**EOLE DES MUIDS**

**Avis délibéré sur le projet d'exploitation  
du parc éolien des Muids  
sur la commune de Montreuil sur Thonnance (52)  
porté par la société Éole des Muids (filiale Calyce Développement)**

n°MRAe 2022APGE115

**Situation du parc des Muids et de ses 3 éoliennes E1, E2 et E3**

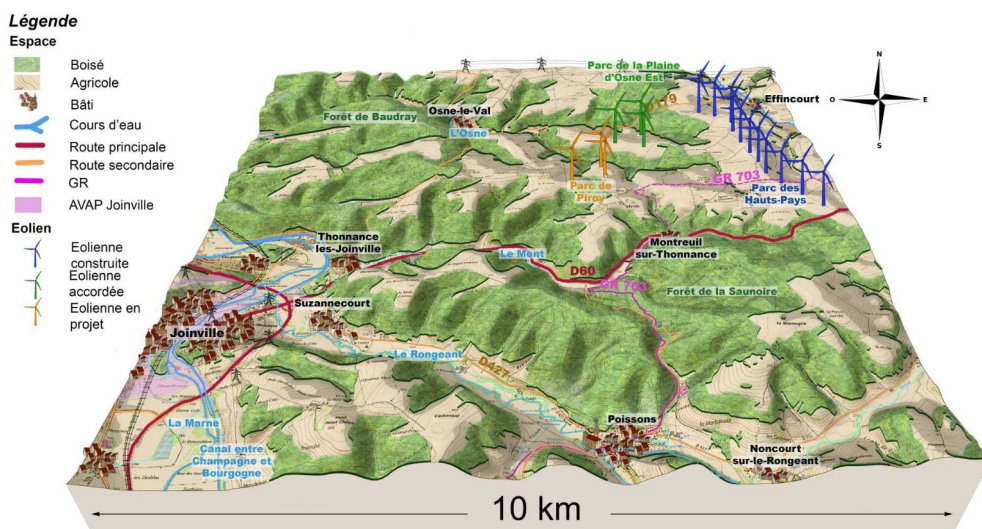
L'étude d'impact fait état d'un éloignement très inférieur pour l'éolienne E1 située à un peu plus 100 m en bout de pales de boisements, soit au cœur des zones de chasse privilégiées des chauves-souris et des oiseaux.

***L'Ae recommande au pétitionnaire de déplacer l'éolienne E1 à plus de 200 m en bout de pale de toute lisière boisée ou haie.***

### Les oiseaux et localisation des couloirs de migration notamment du Milan

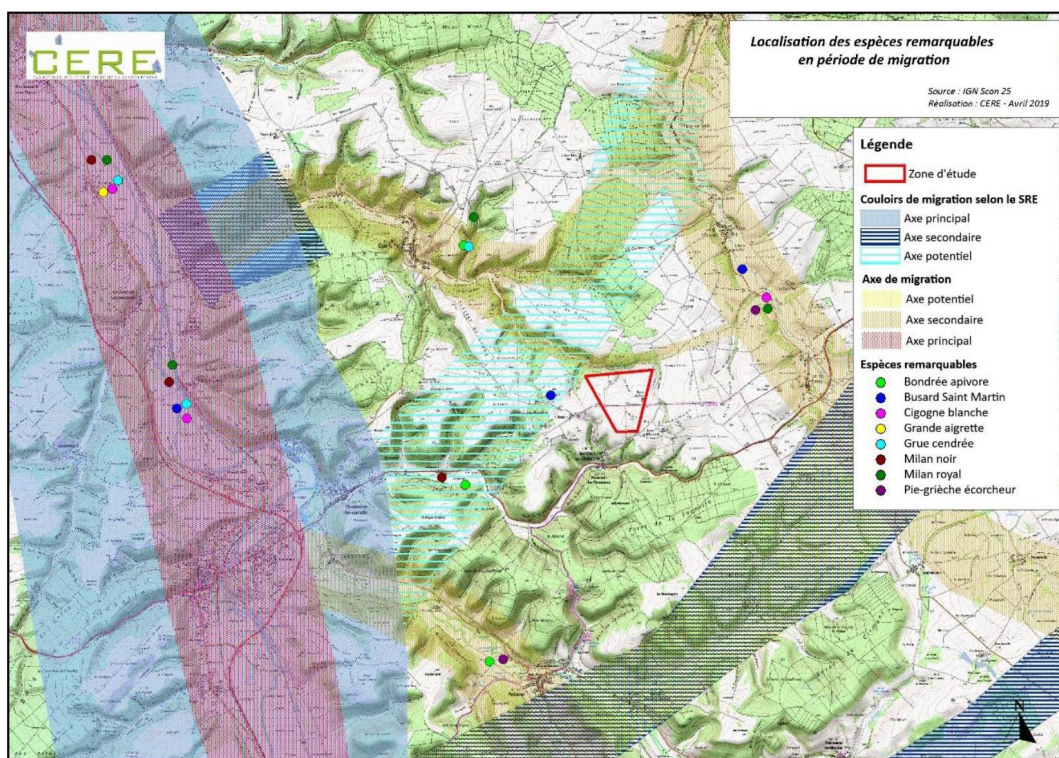
Si la zone d'implantation potentielle se situe hors des couloirs de migration principaux définis par le schéma régional de l'éolien (SRE), certains axes de migration potentiels sont relativement proches. Les observations réalisées dans l'aire d'étude montrent la présence d'espèces diversifiées durant ces périodes dont certaines susceptibles d'avoir des altitudes de vol à hauteur des pâles ce qui est facteur d'incidence accrue des éoliennes. C'est notamment le cas des Milans mais aussi plus ponctuellement d'autres espèces comme l'Alouette lulu qui sont des espèces protégées.

En période de nidification, la diversité des espèces est également importante en particulier pour certains rapaces comme la Buse variable, le Faucon crécerelle ou le Milan noir. Même si aucune observation de Milan royal n'a été réalisée, la présence de sites de nidifications et des observations à moins de 10 km nécessitent d'être attentif par des prospections complémentaires puis des suivis renforcés dans la phase de fonctionnement des éoliennes, ce qui conforte la recommandation précédente.

***L'Ae recommande que les mesures de réduction proposées renforcent celles en place pour les 2 parcs déjà autorisés dans l'attente des retours d'expérience pouvant conduire à accentuer ou à alléger ces dispositions.***
